**Règlement n° 48 (Installation des dispositifs d'éclairage  
et de signalisation lumineuse)**

## Proposition de complément 10 à la série 04 d'amendements

### Communication de l'expert du Groupe de travail «Bruxelles 1952»\*

FIGURE (voir par. 6.5)

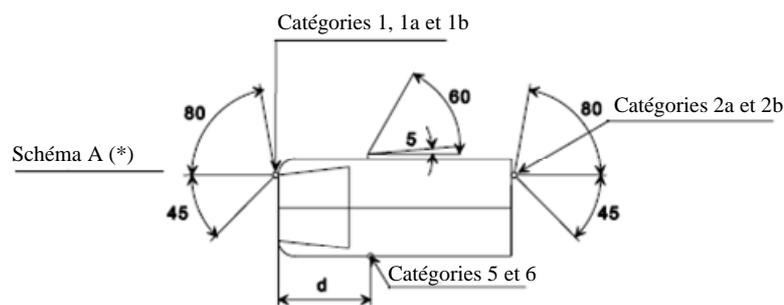
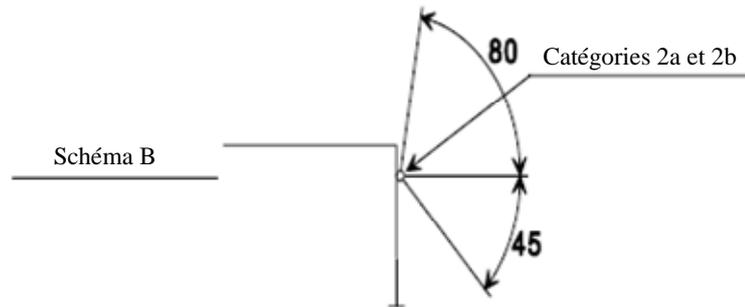
~~Pour les véhicules des catégories  $M_1$  et  $N_1$ , la valeur de 45° vers l'intérieur pour les feux indicateurs de direction des catégories 1, 1a et 1b, dont le bord inférieur de la surface apparente est situé à moins de 750 mm au dessus du~~

sol, peut être ramenée à  $20^\circ$  au-dessous du plan horizontal contenant l'axe de référence de ces feux.

Pour les feux indicateurs de direction des catégories 1, 1a, 1b, 2a et 2b montés à moins de 750 mm au-dessus du sol (mesure effectuée conformément aux dispositions du paragraphe 5.8.1), l'angle de  $45^\circ$  vers l'intérieur peut être ramené à  $20^\circ$  au-dessous du plan H.

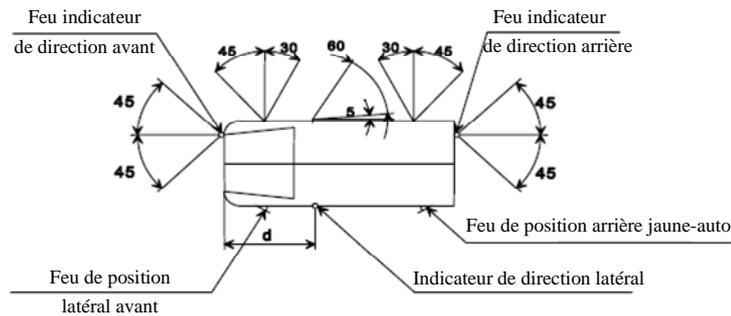
~~Angles verticaux:  $15^\circ$  au-dessus et au-dessous de l'horizontale pour les feux indicateurs de direction des catégories 1, 1a, 1b, 2a, 2b et 5. L'angle vertical au-dessous de l'horizontale peut être ramené à  $5^\circ$  si les feux sont situés à moins de 750 mm au-dessus du sol;  $30^\circ$  au-dessus et  $5^\circ$  au-dessous de l'horizontale pour les feux indicateurs de direction de la catégorie 6. L'angle vertical au-dessus de l'horizontale peut être ramené à  $5^\circ$  pour les feux facultatifs situés au moins à 2 100 mm au-dessus du sol.~~

**Angles verticaux:  $15^\circ$  au-dessus et au-dessous de l'horizontale pour les feux indicateurs de direction des catégories 1, 1a, 1b, 2a, 2b et 5.**

**Toutefois:**

- lorsqu'un feu est monté à moins de 750 mm au-dessus du sol (mesure effectuée conformément aux dispositions du paragraphe 5.8.1), l'angle de  $15^\circ$  vers le bas peut être ramené à  $5^\circ$ ;
- lorsqu'un feu arrière facultatif est monté à plus de 2 100 mm au-dessus du sol (mesure effectuée conformément aux dispositions du paragraphe 5.8.1), l'angle de  $15^\circ$  vers le haut peut être ramené à  $5^\circ$ .

**$30^\circ$  au-dessus et  $5^\circ$  au-dessous de l'horizontale pour les feux indicateurs de direction de la catégorie 6.**
